**Ilmo. Sr. Secretario General de
Planificación, Ordenación Territorial,
Infraestructuras y Movilidad Sostenibles
C/ Charles Darwin, s/n. Isla de la Cartuja
41092 Sevilla**

Sevilla, a 27 de agosto de 2010.

La **Asociación xxxxxxxx**, asociación registrada ante la Consejería de Justicia y Administración Públicas y domiciliada en xxxxxxxxxxxx, calle xxxxxxxxxxxx número xxx, ante la reciente exposición al público los **ANTEPROYECTOS DE ALTERNATIVAS DE LAS LÍNEAS 2, 3 Y 4 DEL METRO DE SEVILLA (en adelante Anteproyectos)**, **EXPONE lo siguiente:**

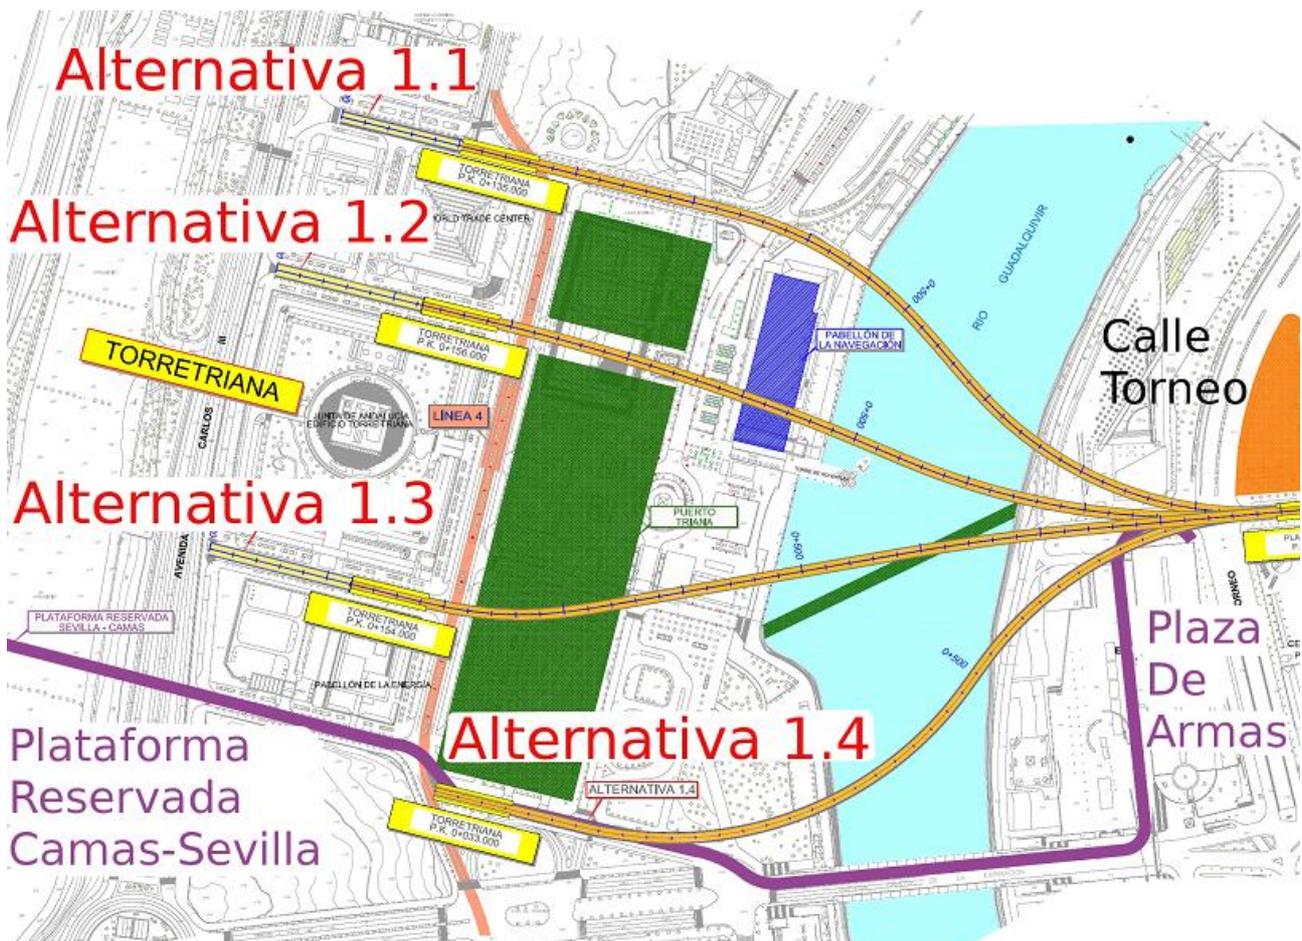
El Tramo 1 se contempla en túnel, en todas sus alternativas y arroja el mayor coste por kilómetro de toda la línea y un coste total de entre 140 y 144 millones de euros según alternativa. De modo ilustrativo diremos que el proyecto de cercanías del Aljarafe (Sevilla-Benacazón) asciende a 130 millones de euros. Sin embargo la mayor parte del recorrido del tramo 1 es por la Isla de La Cartuja. Es decir, que no afecta al casco histórico. Existe la oportunidad de hacer este tramo en superficie, al menos parcialmente y extender el metro hasta Camas.

En todo caso, la Alternativa A.1.4 es más favorable que la A.1.2 para extender la línea hacia el Aljarafe (a través del puente existente) y además es más barata. Estimamos que este criterio debería primar sobre otros. De forma complementaria podría considerarse desplazar la estación de la línea 4 hacia el sur, acercándola al final de la alternativa A.1.4 de la línea 2.

SUGERENCIA 2.3.- En el Tramo 1 de la línea 2 debería contemplarse la posibilidad de hacerla parcialmente en superficie y adaptarse el trazado de la Alternativa 1.4, para facilitar la extensión hasta Camas.

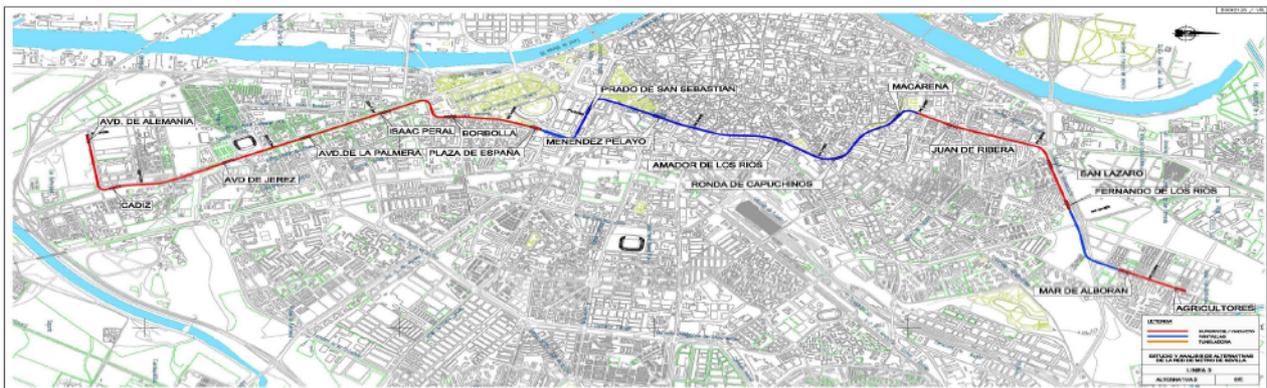
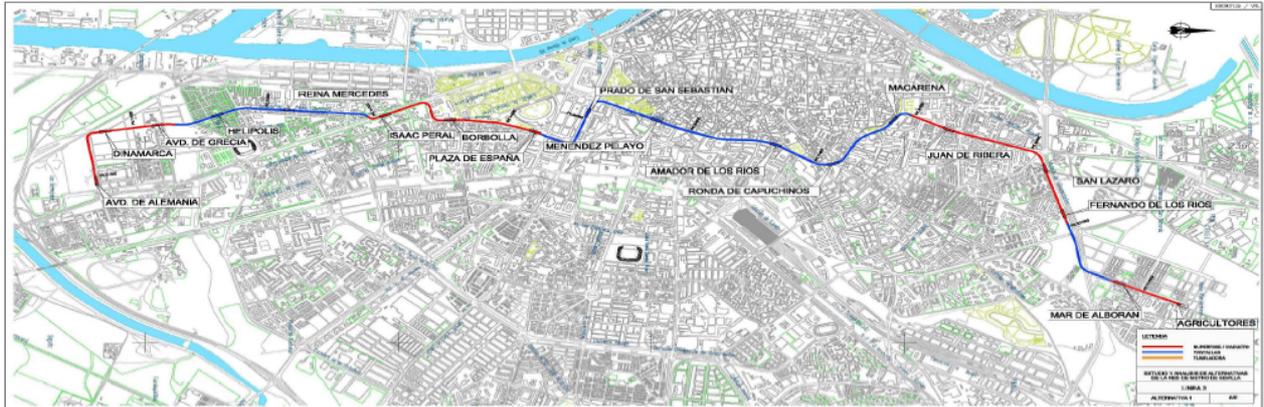
El trazado en superficie de la casi totalidad de la línea contrasta con las dos alternativas, de las tres expuestas al público, seleccionadas en el Proyecto Básico de la Red de Metro de Sevilla (2001) y que fueron sometidas a tramitación ambiental, y que como se puede observar en los dos croquis abajo reproducidos contemplan mucha más longitud de la línea en superficie. En estos croquis aparecen los tramos en superficie en color rojo.

El planteamiento soterrado, contradice también lo establecido en el PGOU de Sevilla, como el propio Anteproyecto expone:

SUGERENCIA 3.1.- Debería contemplarse un auténtico debate sobre la decisión de soterrar la línea 3 de metro.

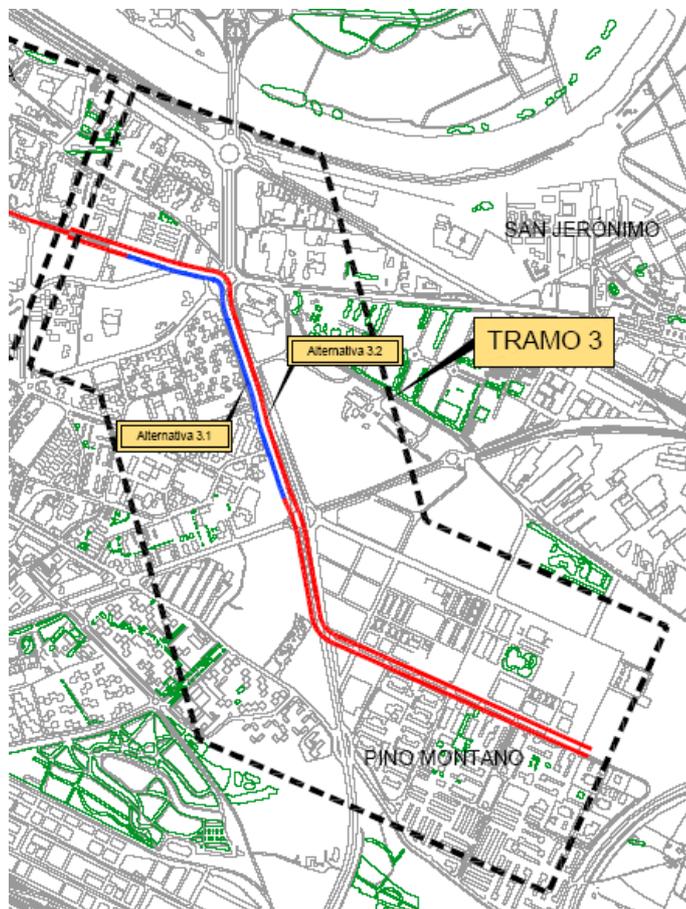
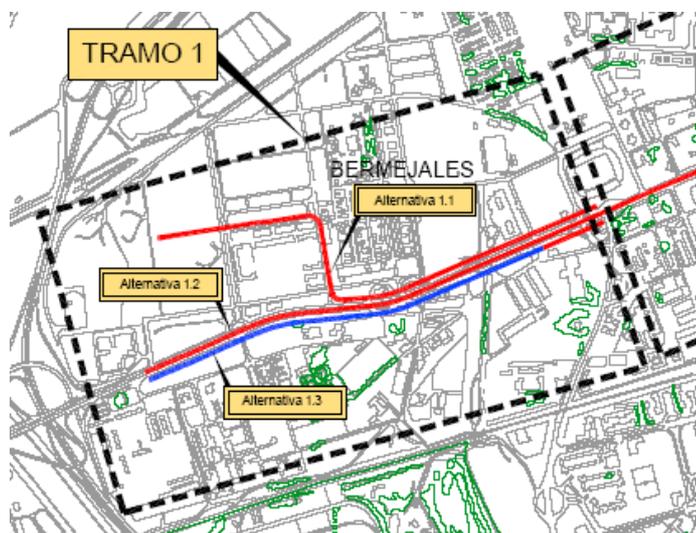
La Línea 3 plantea un trazado desde el Norte (Pino Montano) hasta el Sur (Bermejales). El diseño es subterráneo en casi su totalidad, con excepción del Tramo 1, donde se plantea una alternativa con el 70% en superficie y en el Tramo 3 donde se plantea una alternativa con el 30% en superficie. Se plantea también como alternativa (la A.1.2 y la A.1.3), la posible extensión hacia Bellavista. En estos croquis los tramos soterrados aparecen en rojo y los de superficie en azul.

La decisión del soterramiento casi total de la línea incrementa dramáticamente los costes como podemos comprobar en el cuadro siguiente, donde se compara el precio de las alternativas 2 y 3 del Tramo 1.

En este caso, el precio por kilómetro se multiplica por más de siete veces. En nuestra opinión, la decisión de soterrar casi en su totalidad las líneas, podría llevar aparejada la inviabilidad de disponer a corto y medio plazo de una red de metro auténticamente metropolitana, por no disponer de recursos suficientes. El actual panorama económico y las previsiones a corto y medio plazo refuerzan esta idea. Cuando desde el Plan de Transportes Metropolitano se prioriza el transporte público, ¿no sería razonable optar por las soluciones financieramente más viables?

SUGERENCIA 3.2.- Deberían contemplarse alternativas de la línea 3 en superficie.

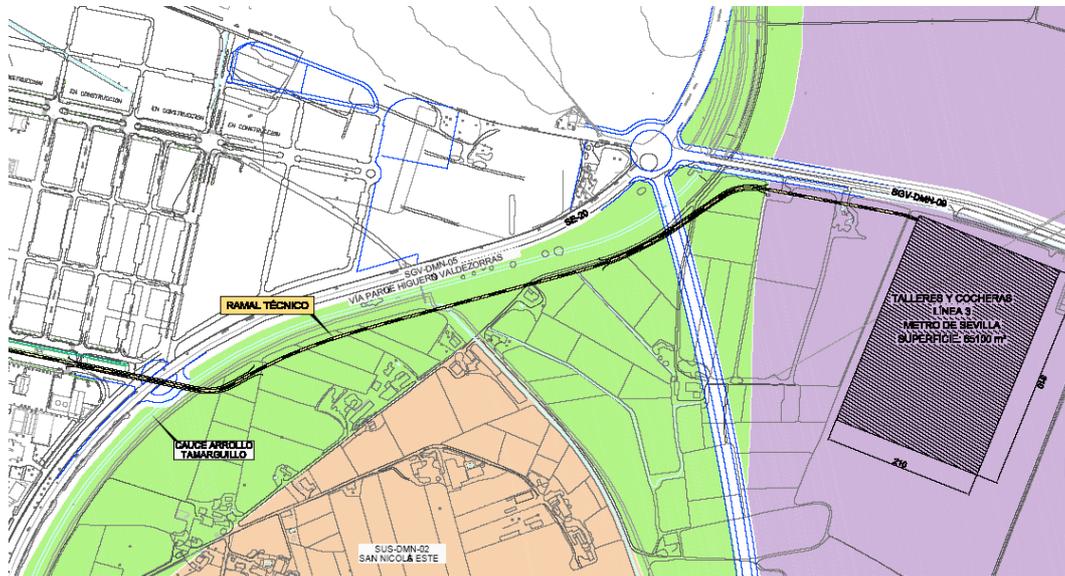
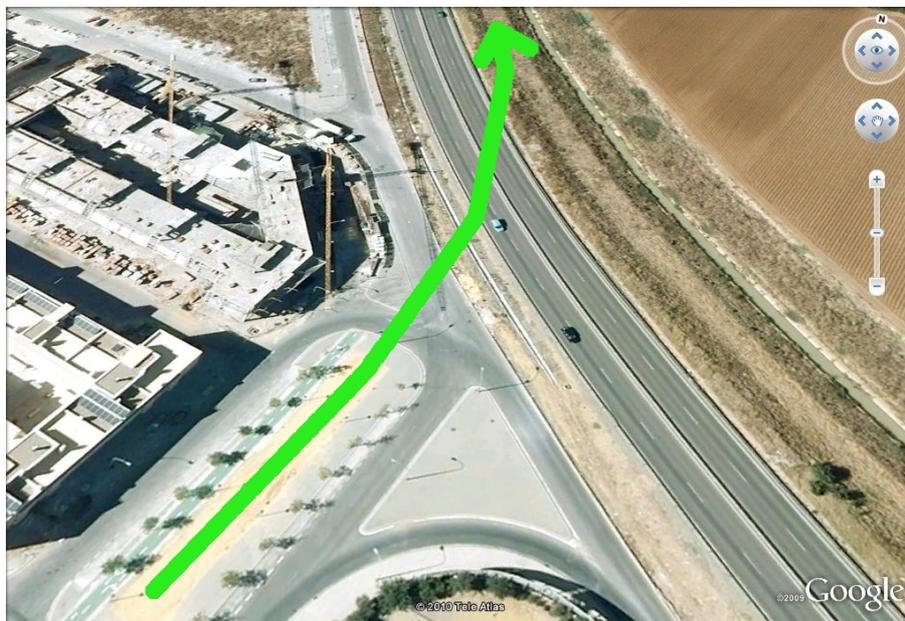
El Anteproyecto de la línea 3 plantea las cocheras al norte de Pino Montano, a las que se accede mediante un ramal técnico que afecta a la Zona Verde prevista entorno al cauce del arroyo Tamarguillo.

Tal uso es incompatible con los usos permitidos en las Zonas Verdes y necesitaría una modificación del PGOU del Sevilla.

Además, esa afección podría reducirse, estableciendo el trazado entre el cauce y la SE-020 (Ronda Supernorte), facilitando la integración del cauce en el parque, con los consiguientes beneficios ecológicos, paisajísticos y funcionales del mismo. En las fotos siguientes se puede observar que hay espacio suficiente para ubicar el ramal técnico en ese espacio.

SUGERENCIA 3.5.- El ramal técnico para acceso a las cocheras de la línea 3, podría ubicarse entre el arroyo Tamarguillo y el vial SE-020, limitandose así la afección a la Zona Verde prevista en el trayecto hacia las cocheras y facilitando la conexión e integración del arroyo con dicha Zona Verde.

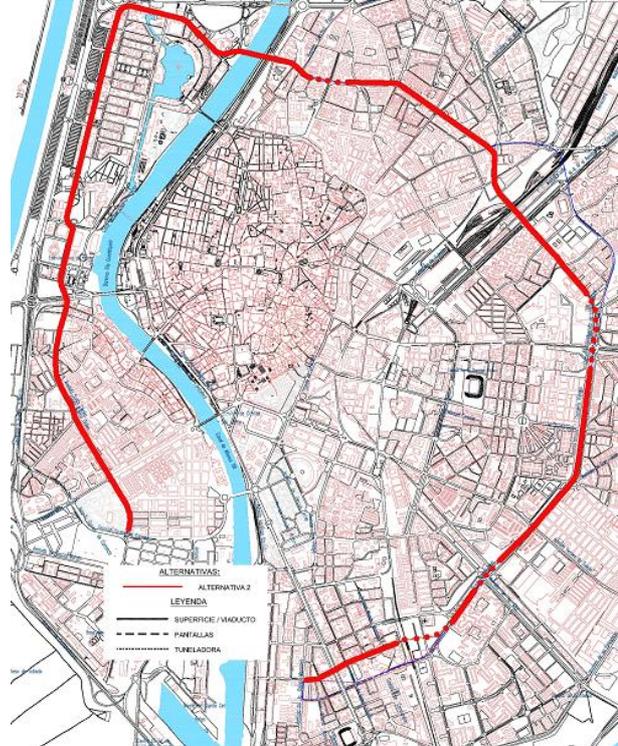
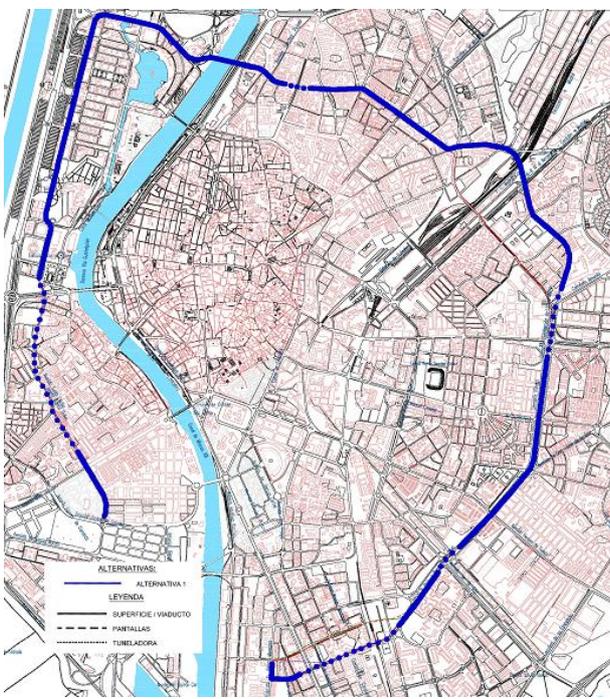
El Proyecto básico contemplaba, en sus dos alternativas básicas, casi todo el recorrido en superficie, como se puede ver en los siguientes detalles de los planos (las líneas continuas es el trazado en superficie).

La adopción del criterio general de soterramiento es un cambio muy importante con respecto a las alternativas presentadas en el Proyecto Básico. Esta decisión conlleva un aumento de los costes de tal magnitud (como analizamos en los puntos posteriores), que puede condicionar todo el proyecto, tanto en lo que afecta a su financiación, como en su alcance metropolitano (circunscribiéndolo a Sevilla).

SUGERENCIA 4.1.- Debería contemplarse un auténtico debate sobre la decisión de soterrar la línea 4 de metro.

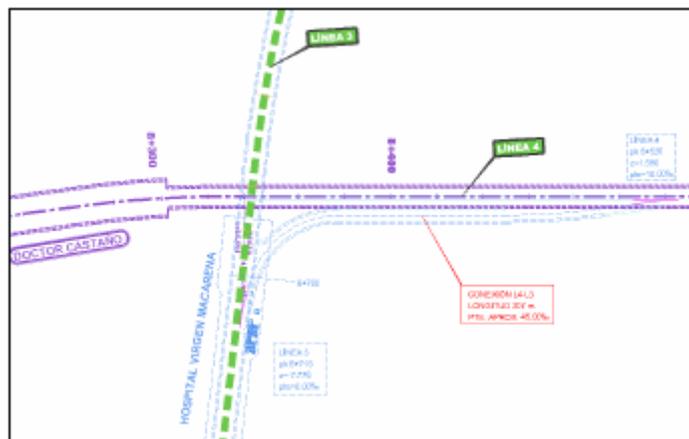
Se apunta como ventajas, el trazado en superficie y que se cuenta con amplias superficies disponibles en una zona no residencial. Estas parcelas están clasificadas por el Plan General de Ordenación Urbana de Sevilla como “Espacios Libres: Parque Metropolitano (PM)”, y más concretamente como Sistema General (SG) y están reservadas para la futura ampliación del Parque del Alamillo. El uso propuesto no es compatible y necesitaría una modificación del PGOU de Sevilla.

El documento no valora las economías de escala de las dos primeras alternativas. Y tampoco menciona que las superficies disponibles en las dos alternativas primeras sean insuficientes.

La propuesta del Anteproyecto de ubicar las cocheras y talleres en el Parque del Alamillo implicaría una disminución importante de la superficie del Parque, y una importante afección negativa a sus valores paisajísticos y ecológicos, así como en su oferta de servicios al ciudadano y su funcionamiento.

SUGERENCIA 4.3.- No deberían ubicarse las cocheras y talleres de la línea 4 en el Parque del Alamillo, por las numerosas razones expuestas en las consideraciones. Además, hay alternativas que en nuestra opinión, tienen la ventaja de la economía de escala que supone compartir instalaciones con otra línea.

En morado la alternativa seleccionada en el Anteproyecto. En verde el perímetro del Parque.

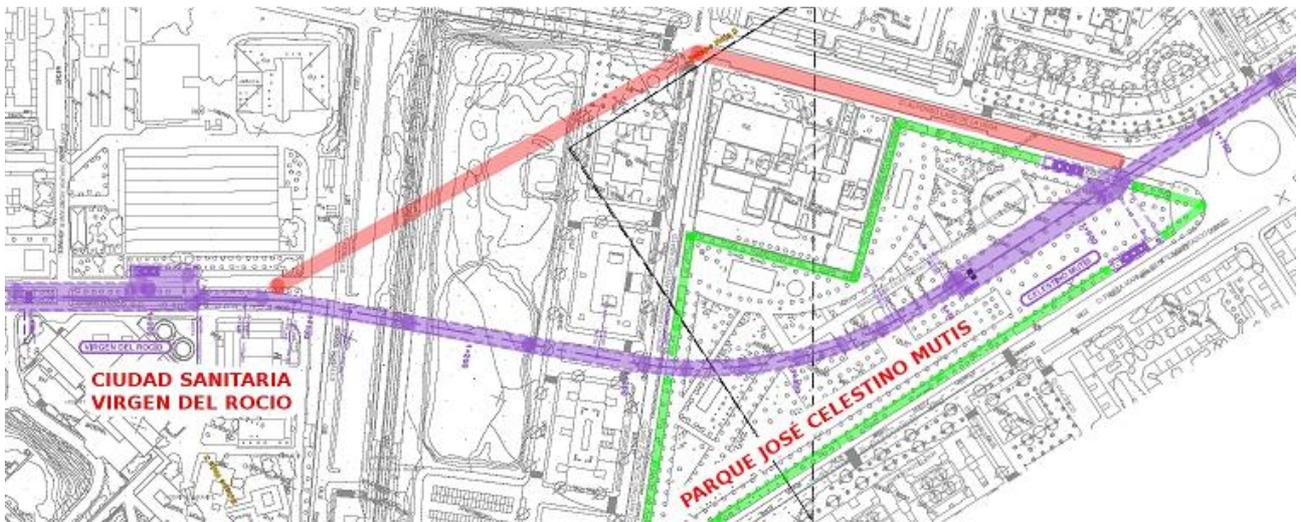
Hacer pasar la Línea 4 del Metro por el interior de este parque supone destrucción de su contenido botánico una vez que se ha naturalizado y por lo tanto sería irrecuperable cualquier intento de trasplante, además el coste medioambiental es incalculable. Supondrá además, un desprecio al movimiento ciudadano que con tanto esfuerzo consiguió la construcción de este parque.

En rojo una alternativa posible que no afectaría al parque.

SUGERENCIA 4.4.- La línea 4 no debería afectar al Parque José Celestino Mutis y debería desviarse por el exterior del mismo.
